改善箇所説明図

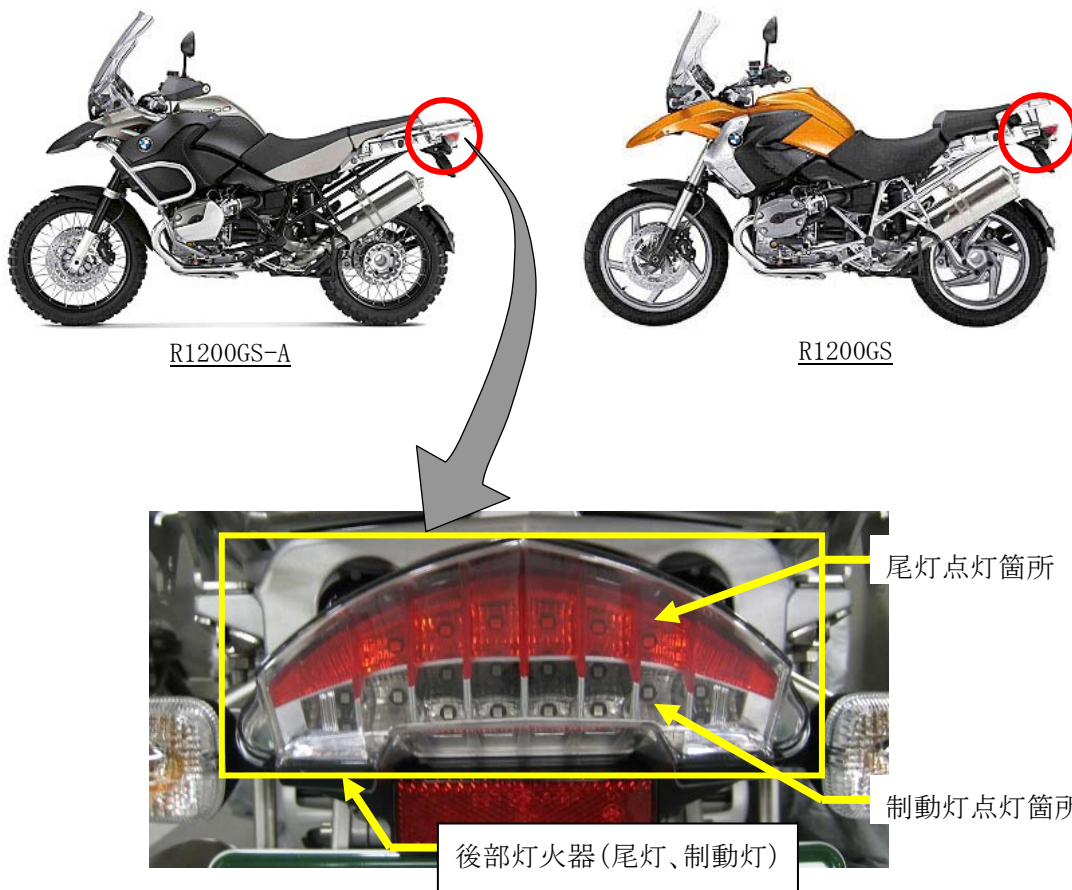
後部灯火器（尾灯、制動灯）の製造工程において、配線が損傷したものがあつた。そのため、最悪の場合、後部灯火器が点灯したままの状態、または点灯しなくなる状態になるおそれがある。

全車両、後部灯火器を良品と交換する。

後部灯火器のコネクター接続部へ白ペイントマーク(図示とおつり)
